**Ref.: EX 5760/2022 Estudio de Impacto
Ambiental – Gasoducto Pte. Néstor
Kirchner**

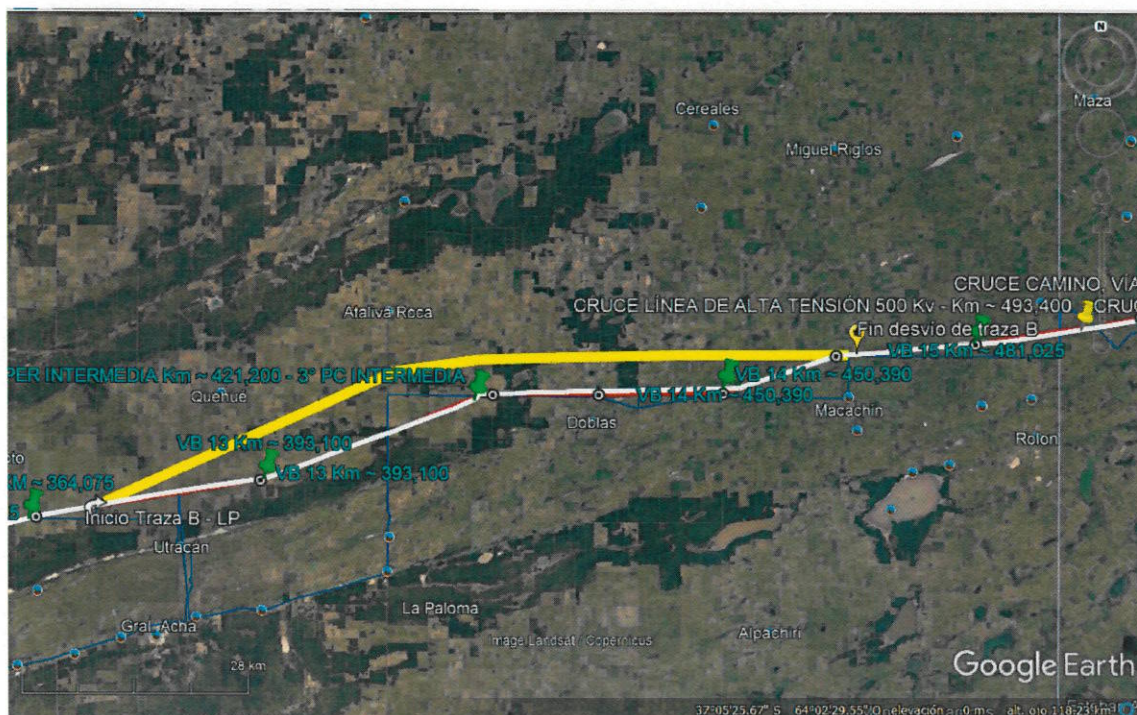
Atendiendo a las observaciones elaboradas por la Comisión Técnica Asesora del Ente de Políticas Ambientales, al respecto del EIA del Gasoducto Presidente Néstor Kirchner en su tramo de la Provincia de La Pampa, elevamos una propuesta de desvío de traza, para no incurrir en desmontes innecesarios de bosque nativo.

La figura a continuación muestra la traza alternativa (EN AMARILLO), que inicia en el punto llamado "INICIO TRAZA B-LP" (COORD. 37°14'4.40"S Y 64°40'3.38"O) y finaliza en el punto "FIN DESVÍO DE TRAZA B" (COORD. 37° 4'33.55"S y 63°39'23.54"O).
